COMMUNE D'ARNOUVILLE

PLAN LOCAL D'URBANISME

MODIFICATION N° 3

AVIS

Carte des enveloppes de probabilité de présence de zones humides identifiées par le SAGE Croult-Enghien-Vieille Mer

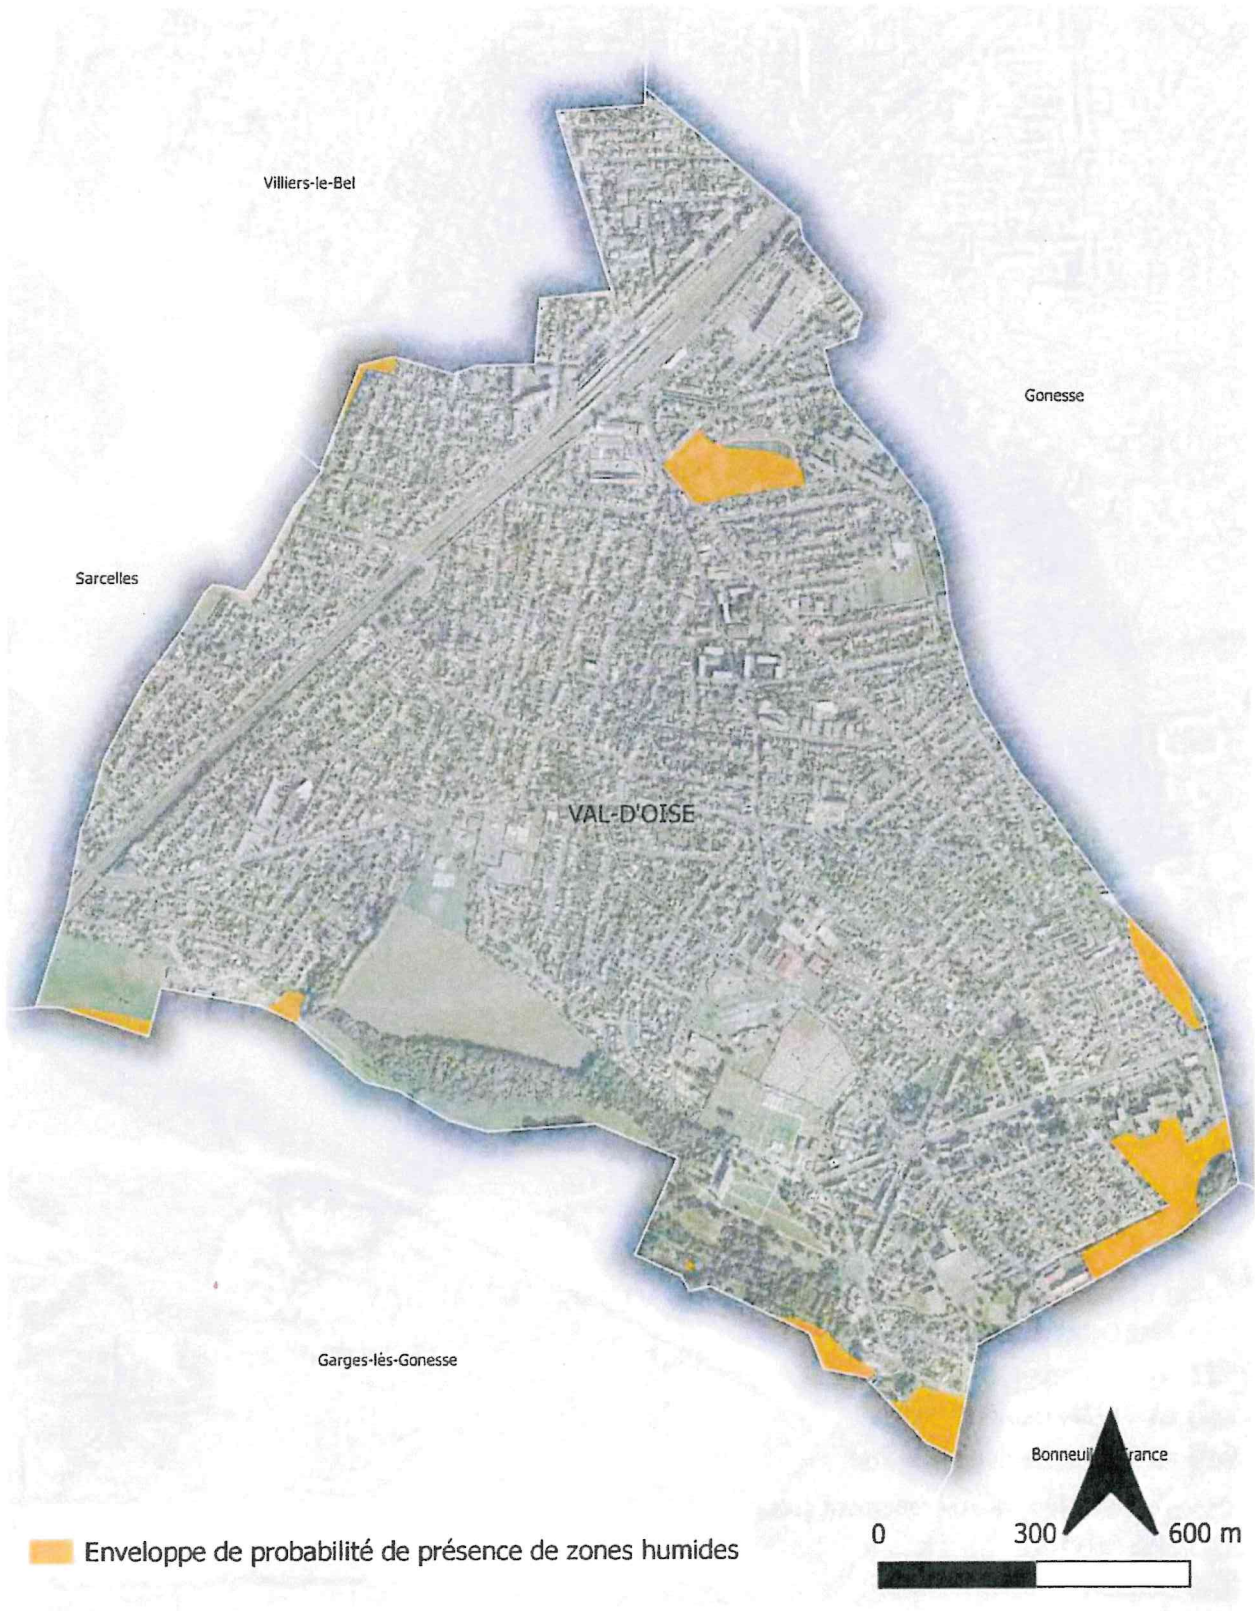
Le PLU prévoit désormais dans l'article 8.5 des dispositions communes que les projets situés dans les zones de classe B dites potentiellement humides repérées sur la carte de la DRIEAT, fassent l'objet d'une étude visant à infirmer ou à affirmer leur caractère humide. Nous informons la commune que le SAGE a identifié des enveloppes de probabilité moyenne et forte de présence de zone humide, qui sont différentes de celles de la DRIEAT et que le SAGE demande également la vérification du caractère humide des sols en leur sein. Par conséquent, nous demandons au PLU de préciser que l'étude de vérification du caractère humide des sols doit s'effectuer également pour tout projet se situant au sein d'une enveloppe de probabilité moyenne ou forte de présence de zone humide délimitée par le SAGE. Pour la bonne applicabilité de la règle, il convient également d'insérer la cartographie de ces enveloppes en annexe du règlement ou à défaut de les faire figurer directement sur le plan de zonage. (cf. carte jointe).

- De modifier l'article 8.5 des dispositions communes afin que la vérification du caractère humide des sols soit effectuée également au sein des enveloppes de forte et moyenne probabilité de présence de zone humide identifiées par le SAGE, et ce, quelles que soient la nature et la superficie du projet,
- D'encadrer davantage la protection des zones d'expansion de crue et plus particulièrement au niveau du projet d'extension des moulins Foricher,
- De prendre en compte l'aléa inondation par ruissellement au sein des OAP,
- D'inscrire un coefficient de pleine terre minimum au sein de la zone UP pour faciliter la gestion des eaux pluviales à la source.
